Mission régionale d'autorité environnementale
Grand Est

**Avis sur le projet de champ de panneaux photovoltaïques
au sol à Seingbouse et Farébersviller (57)**

porté par la société AGC Interpane

n°MRAe 2023APGE11

Figure 3 : Schéma de fonctionnement des installations

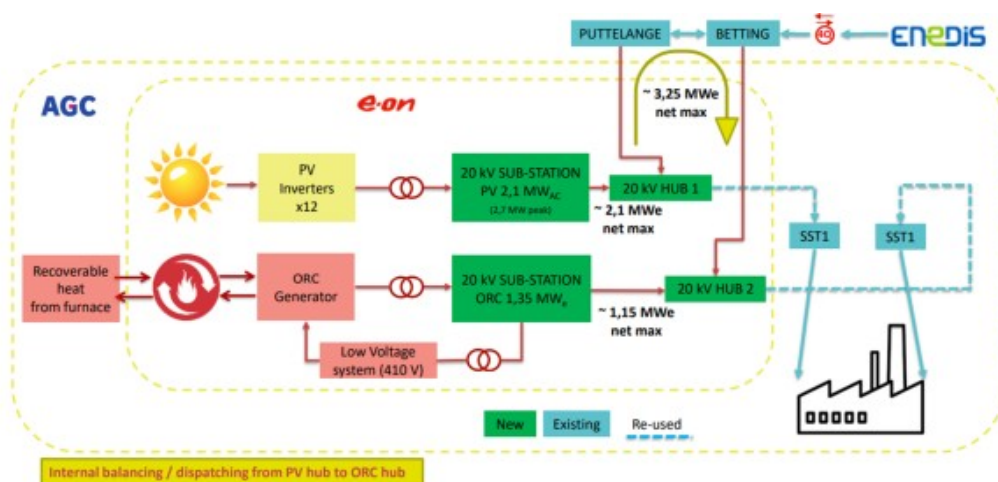
Le poste de livraison de l'électricité produite par la centrale photovoltaïque est commun avec celui de la centrale ORC en vue de la distribution d'électricité aux installations industrielles.

Si la description des installations photovoltaïques est présente dans le dossier, l'Ae regrette l'absence d'information sur la centrale ORC en matière de puissance, de performance énergétique et d'implantation alors que cette opération est mentionnée comme faisant partie du projet énergétique de la société.

L'Ae recommande au pétitionnaire de compléter la description de son projet en tenant compte de l'opération ORC.
